# OM 457 Euro 4 silindir gömlekleri

## Kovan yuvasının ve contanın değiştirilmesi

| Araç                                        | Motor                                                          | KS No.     |
|---------------------------------------------|----------------------------------------------------------------|------------|
| Mercedes-Benz<br>Euro 4; Üretim yılı 1998 → | OM 457.948/950-954/957/959/961/964-969/973/974/976/977/980/981 | 89 867 110 |

Teknik gelişmeler nedeniyle, silindir gömleği ve motor bloğu kovan yuvasında değişiklikler olmuştur. Kovanı monte etmeden önce aşağıdaki değişiklikleri dikkate alın:

**Şek. 1****Şek. 2**

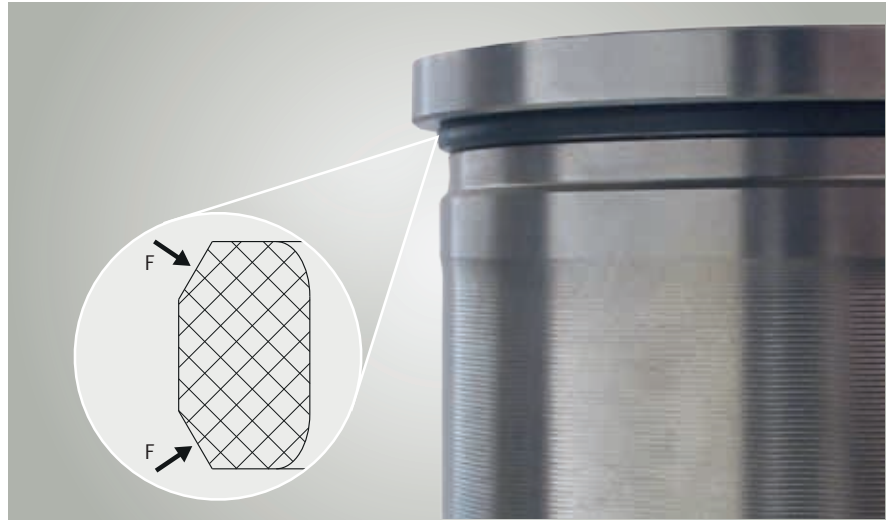
Yeni silindir gömleği modelinde, kovan kenarı yuvasının altında ilave bir conta segmanının yuvası mevcuttur (Şek. 1).

Conta segmanının montaj konumuna dikkat edin. Conta segmanının (F) her iki kenar pahi dışarıya bakmalıdır.

Yeni silindir gömleği modeli, kovan yuvasının iç çapında yuvarlatılmış bir kenar pahi gerektirir (Şek. 2). Montajdan önce, motor bloğunun yuvarlatılmış bir kenar pahiye sahip olup olmadığını kontrol edin. Yuvarlatılmış kenar pahi mevcut değilse (A), mevcut düz kenar pahiye bir yuvarlaklaştırma parçası takılmalıdır (B).
